**LICITACIÓN PÚBLICA INTERNACIONAL N° 127/18**  
**Obras De Viviendas para realojos del Asentamiento “San Antonio IV” en Cañada**  
**Aparicio – Maldonado**

**Circular N°1**

**Circular N°2**

Proyecto de Vivienda Social  
 IMPLANTACIÓN DE VIVIENDAS  
 CANADA APARTICIO

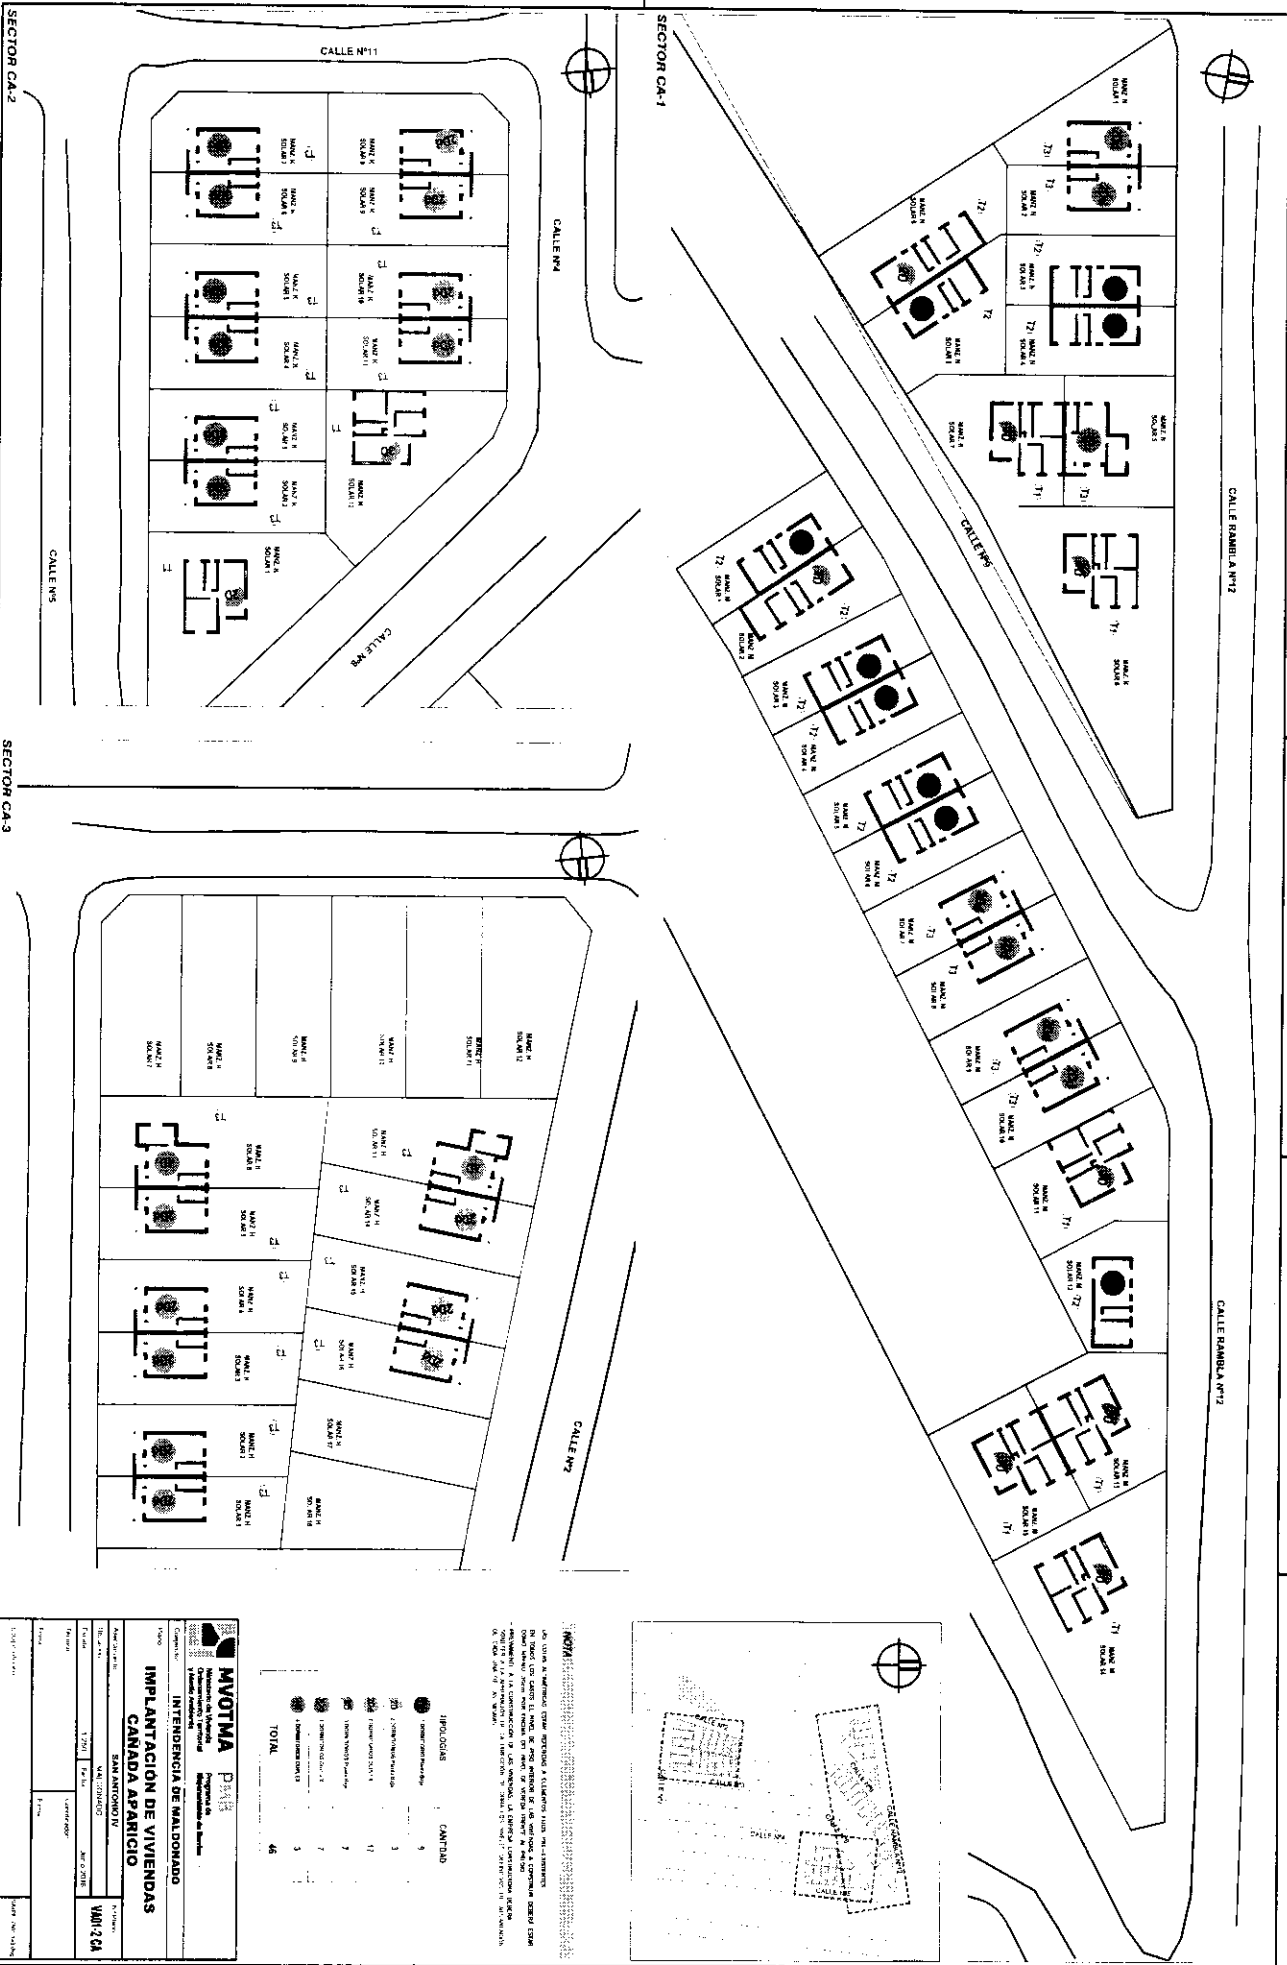
En la lámina VA01-2 donde aparece la implantación de las viviendas, hay un cuadro de resumen por número de dormitorios.

El mismo no discrimina en el caso de las de 2 y 3 dormitorios cuantas corresponden a dúplex y cuantas en 1 planta.

Y en el plano donde están graficadas tampoco podemos diferenciar en los dúplex que se encuentran graficados, cuales corresponden a 2 dormitorios y cuales a 3 dormitorios.

Podrán pasarnos esta lámina indicando en cada dúplex el número de dormitorios correspondiente, de esta manera vamos a poder identificarlas y estudiarlas en base a las tipologías definidas en las siguientes láminas.

¿Es posible que nos envíen la tipología especial que encontramos en esta lámina VA01-2 y que a su vez está indicada que existe en el cuadro que contabiliza la cantidad de aberturas? Porque la tipología especial no la encontramos en los recaudos que tenemos en el pliego.

El número de viviendas destinadas a realojos que se construirán en “Cañada Aparicio” son 46, discriminados por tipo y numero de dormitorios de la siguiente manera:

- Tipo 1 - 3 dormitorios (Planta Baja): 7 viviendas.
- Tipo 2 – 1 dormitorio (Planta Baja): 9 viviendas.
- Tipo 2 – 2 dormitorios (Planta Baja): 3 viviendas.
- Tipo 3 (Duplex) – 2 dormitorios: 17 viviendas.
- Tipo 3 (Duplex) – 3 dormitorios: 7 viviendas.
- Tipo 3 (Duplex) – 4 dormitorios: 3 viviendas.

No se construirán viviendas Tipo 1 – 2 dormitorios.

Las tipologías son las que se muestran en los Planos: VA02-1, VA03-1, VA3-02, VA03-3, VA04-1, VA04-2, VA04-3. El plano de implantación de las viviendas VA01-2CA, sustituye al Plano VA01-2. Dicho plano define la ubicación de cada tipología y número de dormitorios de cada vivienda, es suministrado en archivo PDF, adjunto a esta circular y registra en el rótulo fecha 12 de Junio de 2018.

No se prevé la construcción de tipología especial. La lámina VA01-2-CA, suministrada en archivo PDF adjunto a esta circular, sustituye a la lámina VA01-2 mencionada en la pregunta. Todas las referencias a tipología especial, en recaudos gráficos y en memorias descriptivas quedan sin efecto.
